EOAK/3183/2018

JOKELAN VANKILAN ESTEETTÖMYYS

Tarkastuspöytäkirja

Paikka: Jokelan vankila

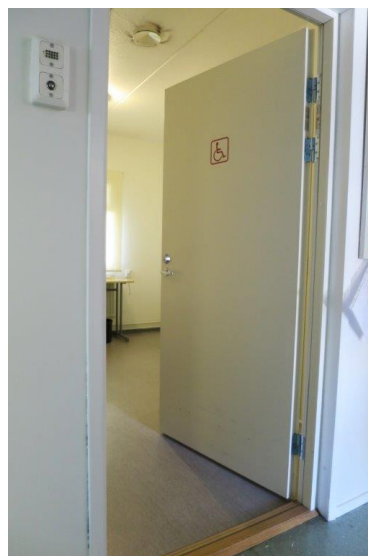
Inva-sellin oviaukko oli 90 cm leveä ja kynnyks oli noin 35 mm korkea. Inva-sellin rakentamisen aikaan voimassa olleen rakentamismääräyskokoelman F1 määräyksen 2.1.2 mukaan kynnyks saa olla enintään 20 mm korkea. Esteettömyysasetuksen, joka tuli voimaan 1.1.2018, 4 §:n 3 momentin mukaan oven yhteydessä ei saa olla tasoeroa tai kynnyksiä, ellei se ole ääni-, kosteus- tai muiden vastaavien olosuhteiden vuoksi välttämätöntä. Tällöin kynnyks tai tasoero saa olla enintään 20 millimetriä korkea, ja kynnyks on muotoiltava siten, että sen voi helposti ylittää pyörätuolilla ja pyörillä varustetulla kävelytelineellä.

Kiinnitettiin huomiota siihen, että apuvälineillä liikkumista voisi helpottaa mahdollisuuksien mukaan poistamalla kynnyksen tai madaltamalla/muotoilemalla sitä. Liikkumista helpottaa esimerkiksi kynnyksen luiskaaminen.
